|  | <b>CONCEPTO TÉCNICO DE REVISIÓN DE ESTUDIO PARTICULAR DE AMENAZA Y RIESGO POR FENÓMENOS DE REMOCIÓN EN MASA EN FASE II</b> | Código:            | GPR-FT-07 |

| 1.1 CONCEPTO TÉCNICO No.  | CT-6156                    |

| 2.2 PROYECTO:                  | Balcones de la Colina           |

El presente concepto técnico corresponde la SEGUNDA a revisión realizada por el FOPAE al “*Estudio detallado de Amenaza y Riesgo por Fenómenos de Remoción en Masa Fase II para proyecto Balcones de la Colina. Localidad de Suba, Bogotá, D.C.*”, en cumplimiento a lo estipulado en el Artículo 141 del Decreto 190 de 2004 y en el marco de lo establecido en la Resolución 227 de julio 13 de 2006, por estar localizado en una zona de amenaza media según el Plano normativo “Amenaza por Remoción en Masa” del POT.

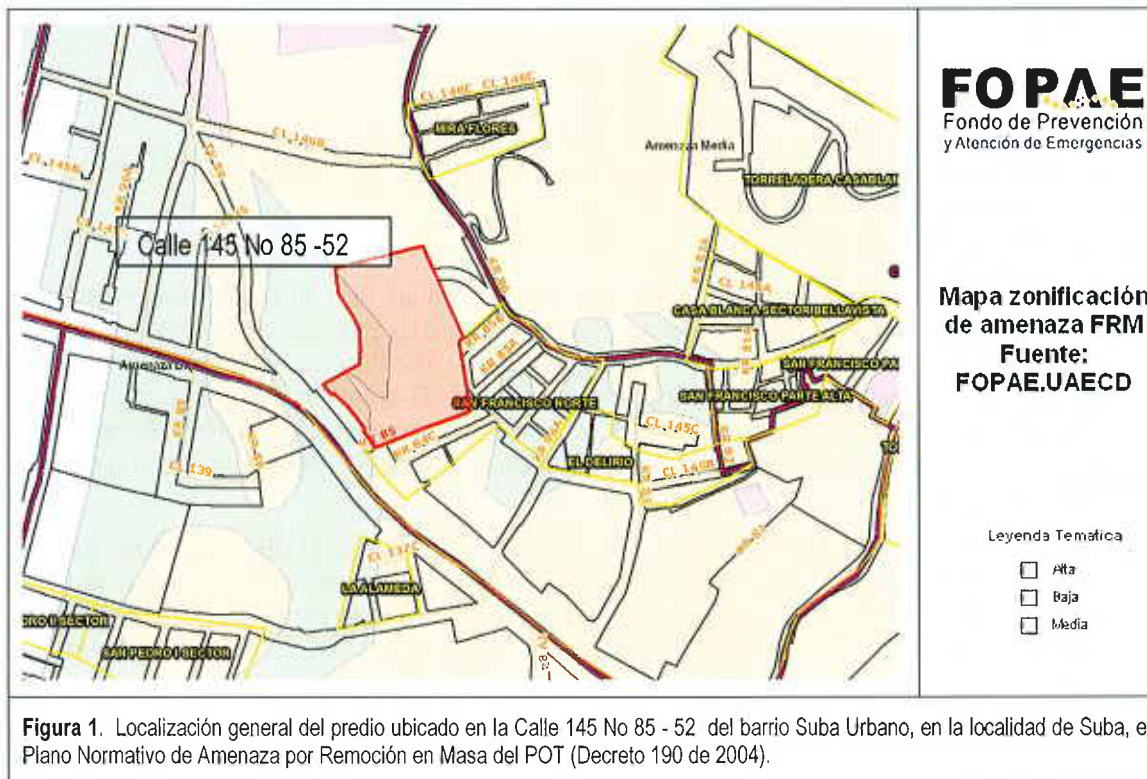
En la Figura 1, se presenta la localización general del proyecto "Balcones de la Colina" en el mapa de amenaza por remoción en masa del POT. El proyecto se ubica aproximadamente entre las siguientes coordenadas planas:
